REGIONE EMILIA-ROMAGNA
Atti amministrativi
GIUNTA REGIONALE

Delibera Num. 2336 del 27/12/2022

Oggetto: ART. 20, L.R. 4/2018: PROVVEDIMENTO AUTORIZZATORIO UNICO
NEGATIVO COMPRENSIVO DEL PROVVEDIMENTO DI VIA, RELATIVO AL
PROGETTO "COSTRUZIONE ED ESERCIZIO DI UN HUB DI RICERCA,
SVILUPPO, PRODUZIONE, STOCCAGGIO, RICONVERSIONE E
DISTRIBUZIONE DELL'IDROGENO, ALIMENTATO DA UN IMPIANTO
FOTOVOLTAICO", UBICATO IN LOC. SAN MATTEO DELLA DECIMA, NEL
COMUNE DI SAN GIOVANNI IN PERSICETO (BO), PROPOSTO DA TOZZI
GREEN S.P.A.

Allegato 1

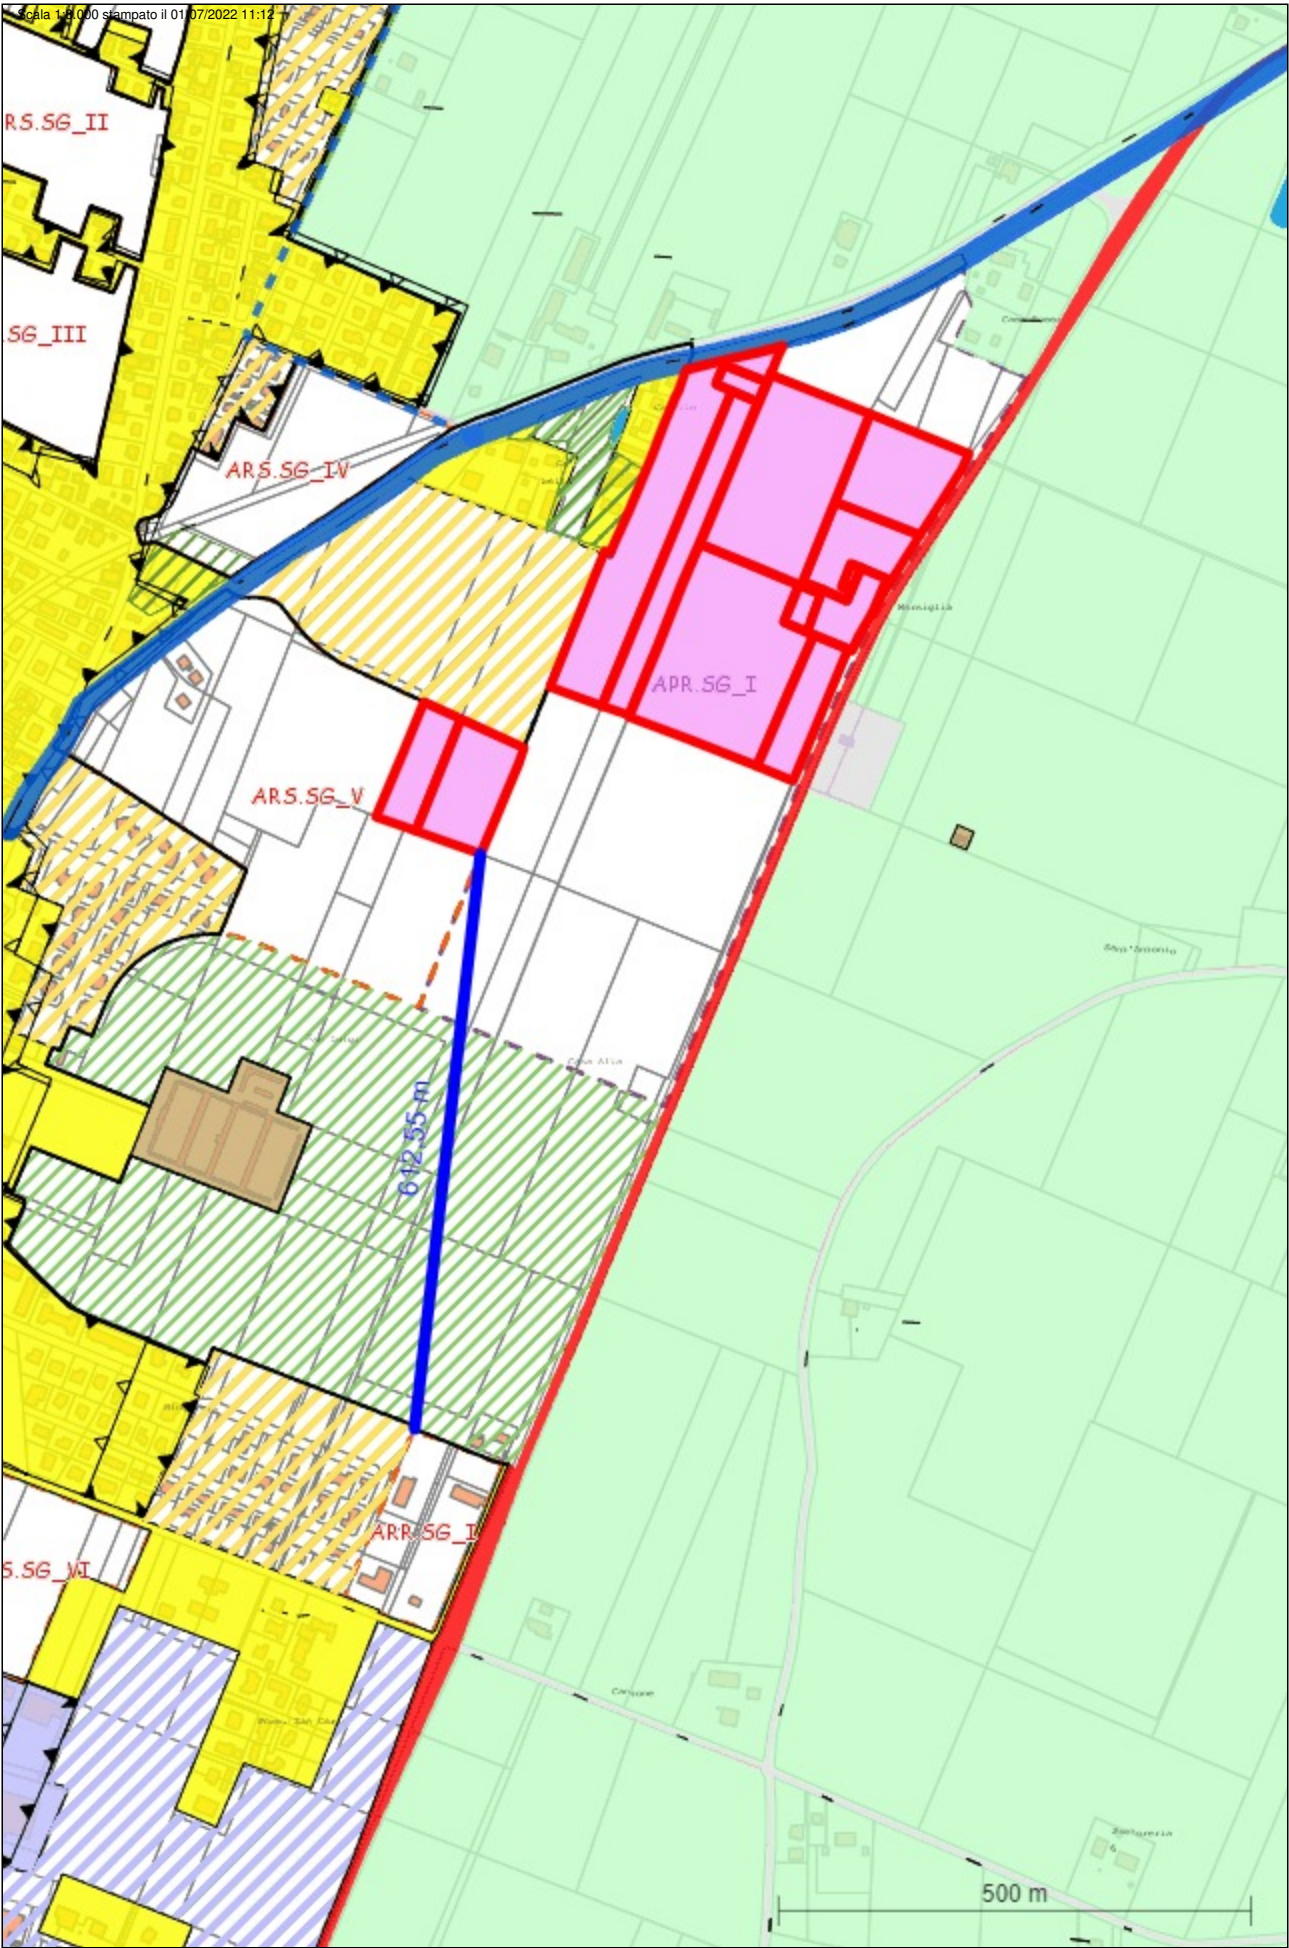
In merito alla localizzazione e alla superficie territoriale occupata dall'impianto, si evidenzia che non sono stati forniti adeguati chiarimenti in merito alla necessità di includere nel progetto anche l' *“Ambito di possibile trasformazione urbana per usi residenziali e/o di servizio (ARS)”*, per il quale si prevede la ripermimetrazione e la modifica della classificazione urbanistica in *“Ambito di possibile trasformazione urbana per usi produttivi (APR)”* al fine di permettere la realizzazione dell'impianto fotovoltaico. Tale ambito ARS si colloca a ridosso del territorio urbanizzato, così come cartografato nel PSC, tuttavia, allo stato attuale, non è edificato ma appare libero da qualsiasi infrastruttura. La previsione di progetto quindi creerebbe una discontinuità nel territorio urbanizzato, ma anche rispetto al resto dell'impianto fotovoltaico proposto nell'attuale ambito APR.SG_I. Non è chiara la scelta della realizzazione di un impianto che appare frammentato e discontinuo nel suo sviluppo planimetrico, con conseguente occupazione di suolo “libero” non giustificata.

La disamina delle alternative presentata dal proponente nell'elaborato "Lettera di risposta alle integrazioni" valuta esclusivamente i comparti produttivi elencati dal Comune nella richiesta delle integrazioni a titolo di suggerimento non esaustivo, risultando incompleta in quanto non sono state valutate nel territorio le aree produttive da riqualificare, le aree bonificate (sul territorio è presente l'area denominata "Ex-Razzaboni" area provvista della Certificazione del completamento degli interventi di bonifica ai sensi dell'art.248 del D.Lgs 152/2006 come da Determinazione Dirigenziale DET – AMB – 2020 – 4185 del 9 settembre 2020 di ARPAE S.A.C. di Bologna) o in alternativa la possibilità di realizzare il progetto utilizzando le coperture (spesso da bonificare poiché in cemento amianto) dei capannoni presenti nelle zone artigianali di San Matteo della Decima o del Capoluogo. Inoltre le motivazioni addotte al non utilizzo delle ragionevoli alternative, di fatto presenti sul territorio, non sono tali da controbilanciare il consumo di 13 Ha di suolo vegetativo fertile, non sono argomentate e quindi non sono state valutate le specifiche e puntuali circostanze che costituiscono l'impedimento insormontabile all'utilizzo di una alternativa a consumo suolo zero.

La disamina delle alternative presentata dal proponente nell'elaborato "Lettera di risposta alle integrazioni" valuta esclusivamente i comparti produttivi elencati dal Comune nella richiesta delle integrazioni a titolo di suggerimento non esaustivo, risultando incompleta in quanto non sono state valutate nel territorio le aree produttive da riqualificare, le aree bonificate (sul territorio è presente l'area denominata "Ex-Razzaboni" area provvista della Certificazione del completamento degli interventi di bonifica ai sensi dell'art.248 del D.Lgs 152/2006 come da Determinazione Dirigenziale DET – AMB – 2020 – 4185 del 9 settembre 2020 di ARPAE S.A.C. di Bologna) o in alternativa la possibilità di realizzare il progetto utilizzando le coperture (spesso da bonificare poiché in cemento amianto) dei capannoni presenti nelle zone artigianali di San Matteo della Decima o del Capoluogo. Inoltre le motivazioni addotte al non utilizzo delle ragionevoli alternative, di fatto presenti sul territorio, non sono tali da controbilanciare il consumo di 13 Ha di suolo vegetativo fertile, non sono argomentate e quindi non sono state valutate le specifiche e puntuali circostanze che costituiscono l'impedimento insormontabile all'utilizzo di una alternativa a consumo suolo 0.

Allegato 2

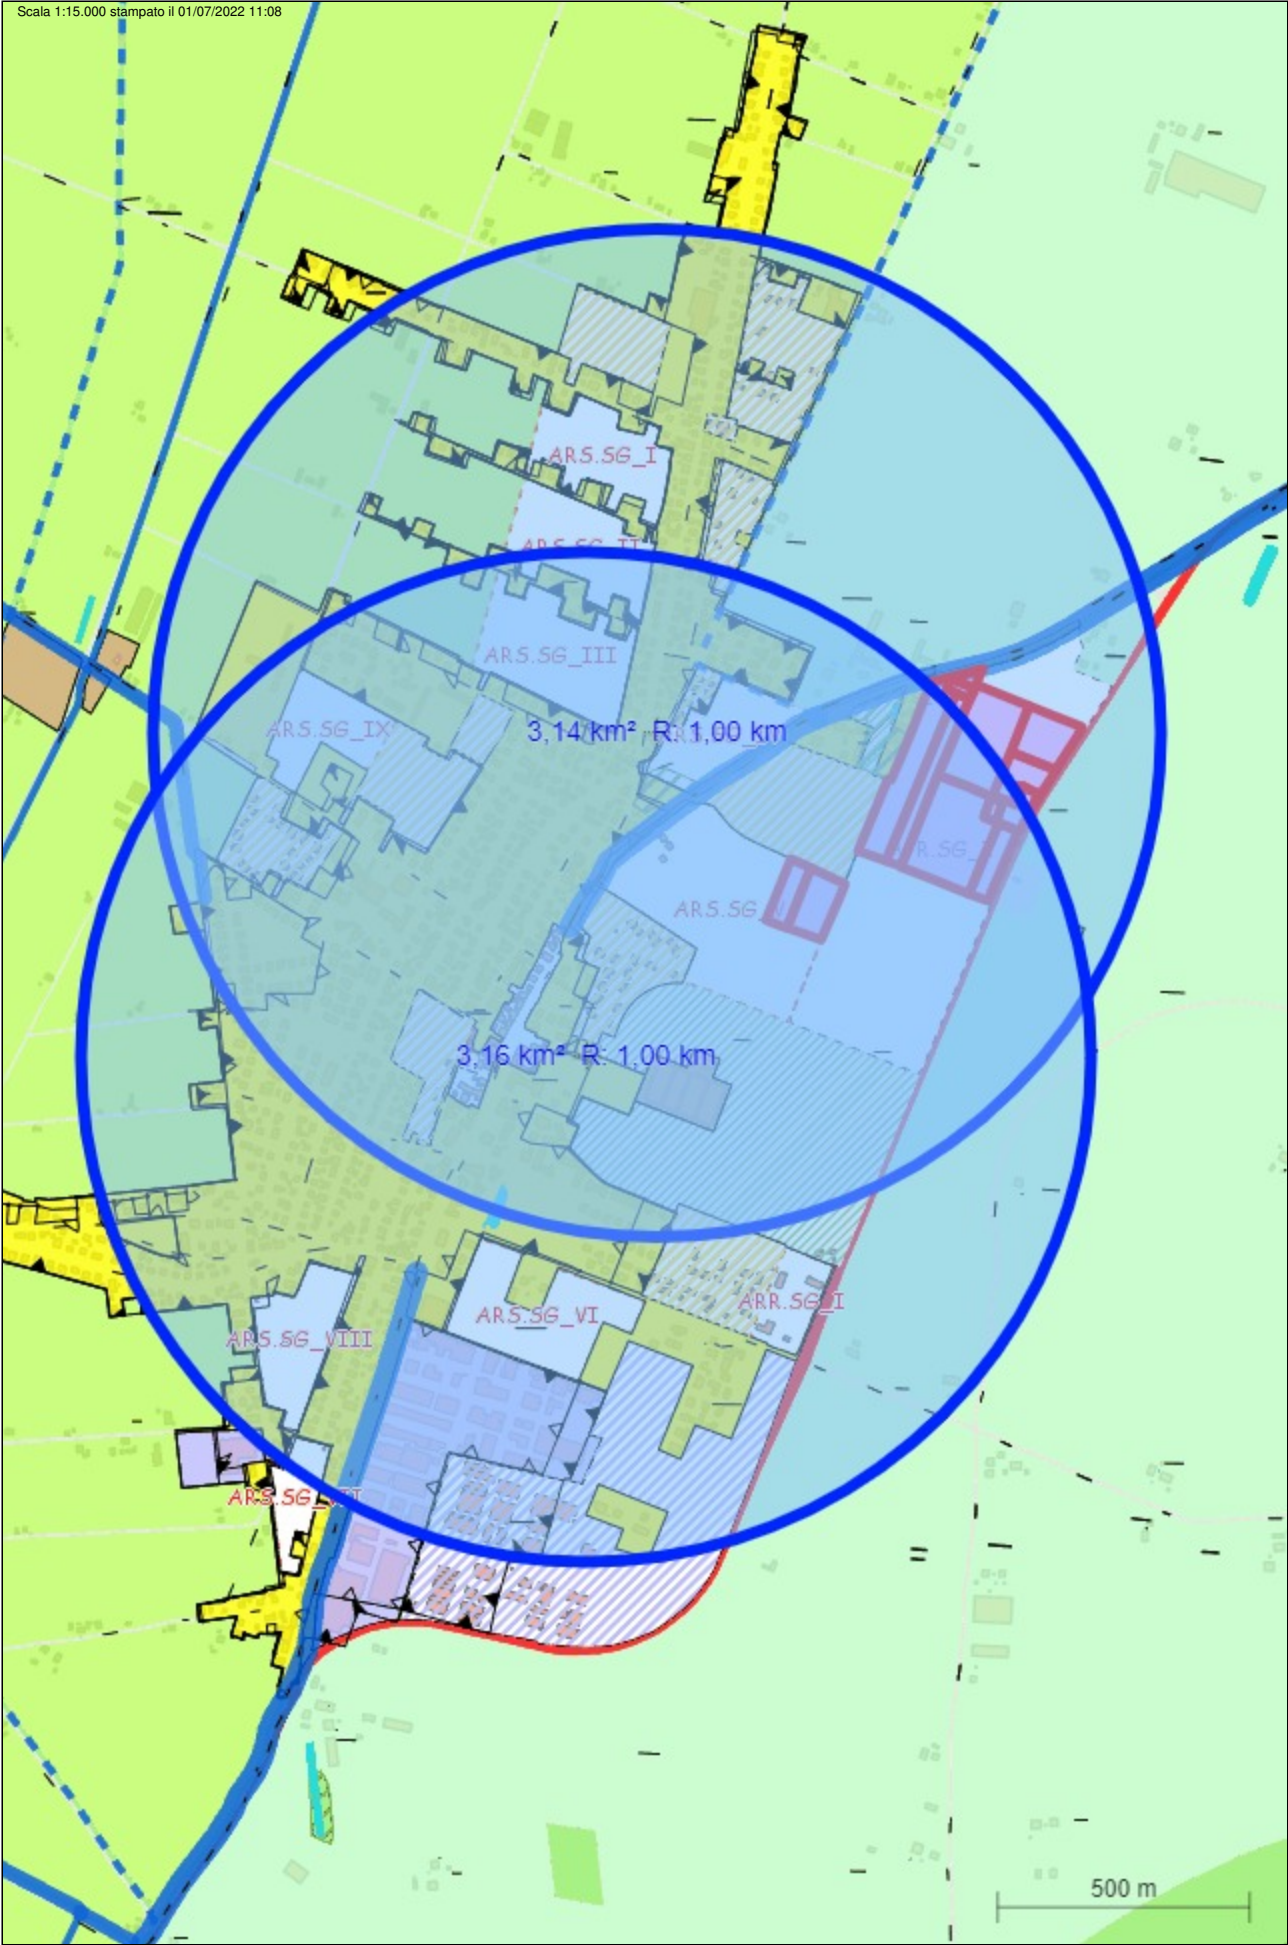
– l'entrata in vigore del D.L. 50/2022 che all'art. 6 introduce modifiche all'art. 20 del D.lgs. 199/2021 fornendo nuove indicazioni circa le aree idonee alla localizzazione di impianti di produzione di energia elettrica da fonti rinnovabili ed in particolare introduce tra le aree idonee all'installazione di impianti a fonti rinnovabili *“le aree che non sono ricomprese nel perimetro dei beni sottoposti a tutela ai sensi del decreto legislativo 22 gennaio 2004, n.42, né ricadono nella fascia di rispetto dei beni sottoposti a tutela ai sensi della parte seconda oppure dell'articolo 136 del medesimo decreto legislativo. La fascia di rispetto è determinata considerando una distanza dal perimetro di beni sottoposti a tutela di [...] un chilometro per gli impianti fotovoltaici”*,

- vista l'entrata in vigore del D.L. 50/2022 che all'art. 6 introduce modifiche all'art. 20 del D.Lgs. 199/2021 fornendo nuove indicazioni circa le aree idonee alla localizzazione di impianti di produzione di energia elettrica da fonti rinnovabili ed in particolare introduce tra le aree idonee all'installazione di impianti a fonti rinnovabili "le aree che non sono ricomprese nel perimetro dei beni sottoposti a tutela ai sensi del decreto legislativo 22 gennaio 2004, n.42, né ricadono nella fascia di rispetto dei beni sottoposti a tutela ai sensi della parte seconda oppure dell'articolo 136 del medesimo decreto legislativo. La fascia di rispetto è determinata considerando una distanza dal perimetro di beni sottoposti a tutela di [...] un chilometro per gli impianti fotovoltaici",

- vista l'entrata in vigore del D.L. 50/2022 che all'art. 6 introduce modifiche all'art. 20 del D.lgs. 199/2021 fornendo nuove indicazioni circa le aree idonee alla localizzazione di impianti di produzione di energia elettrica da fonti rinnovabili ed in particolare introduce tra le aree idonee all'installazione di impianti a fonti rinnovabili “*le aree che non sono ricomprese nel perimetro dei beni sottoposti a tutela ai sensi del decreto legislativo 22 gennaio 2004, n.42, né ricadono nella fascia di rispetto dei beni sottoposti a tutela ai sensi della parte seconda oppure dell'articolo 136 del medesimo decreto legislativo. La fascia di rispetto è determinata considerando una distanza dal perimetro di beni sottoposti a tutela di [...] un chilometro per gli impianti fotovoltaici*”,
